## Optické odlišnosti napínacej kladky 531 0628 30

531 0628 30

03G 109 243

**INA 0012**

Obrázok 1: 531 0628 30 (staré vyhotovenie)

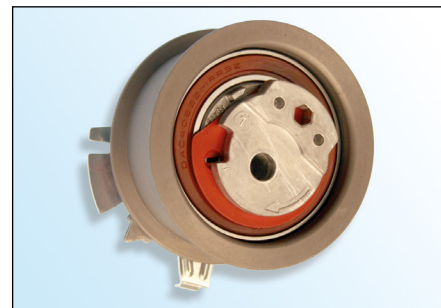
- Excenter zo spekaného kovu
- Povrchová vrstva E-Coat (čierny)
- Čierne tesnenie ložiska

- Excenter z liateho hliníka
- Povrchová vrstva zinok-fosfor (svetlohnedý)
- Hnedé alebo čierne tesnenie ložiska

V rámci neustáleho vývoja našich produktov bola modifikovaná napínacia kladka **531 0628 30**.

Táto servisná informácia uvádza optické charakteristiky „starého“ a „nového“ vyhotovenia.

„Staré“ vyhotovenie napínacej kladky **možno naďalej** používať a montovať podľa údajov výrobcu vozidla!

Pri montáži „nového vyhotovenia“ dbajte na to, aby **nedošlo** k poškodeniu povrchu napínacej kladky!
